Belangrijke veiligheidskennisgeving

Firmware-update detectorpaneel O-arm™ O2-beeldvormingssysteem Service

Medtronic-referentie: FA1542

Afbeelding 1. Voorbeeld van ASIC-beeldartefacten. (a) 2D-scan met rechthoekig artefact (b) 3D-scan met ringartefact

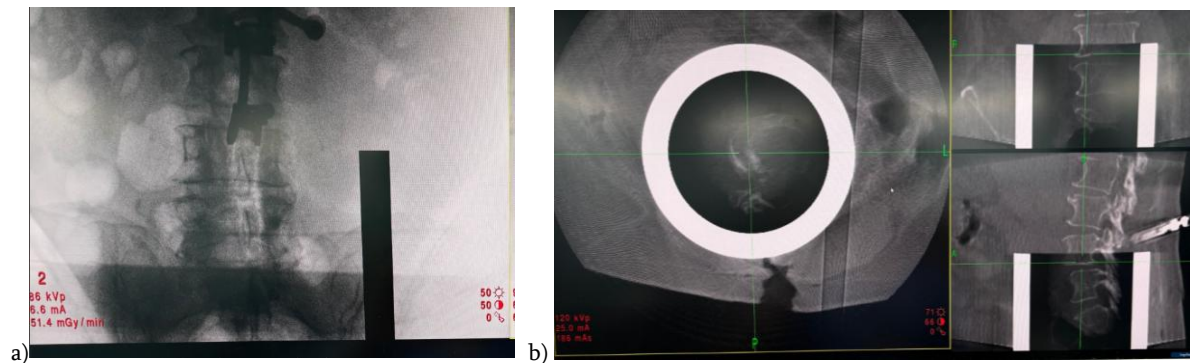
Medtronic heeft vastgesteld dat er mogelijk beeldartefacten kunnen optreden als gevolg van een afwijking in de firmware van het detectorpaneel van het O-arm O2-beeldvormingssysteem.

Het probleem doet zich voor als een artefact in zowel 2D- als 3D-beelden en kan worden opgelost door het systeem uit en weer aan te zetten (opnieuw opstarten). Als het artefact aanwezig is in een 2D-beeld en de gebruiker doorgaat naar een 3D-scan zonder het systeem opnieuw op te starten, blijft het artefact aanwezig in de 3D-beelden zoals getoond in de beelden in Afbeelding 1 hieronder.

- U kunt het systeem blijven gebruiken vóór het servicebezoek van Medtronic om de firmware te updaten. Het probleem treedt af en toe op en is mogelijk niet aanwezig, maar als dit het geval is, kan het worden opgelost door het systeem uit en weer aan te zetten (opnieuw opstarten).
- Een Medtronic-engineer neemt contact met u op om een afspraak te maken voor het bijwerken van de firmware op uw systeem om dit probleem permanent te verhelpen.
- Deze kennisgeving moet worden doorgegeven aan diegenen binnen uw organisatie die hiervan op de hoogte moet zijn, of aan elke organisatie waarnaar de betrokken apparaten zijn overgebracht.
- Bewaar een exemplaar van deze kennisgeving in uw dossier.
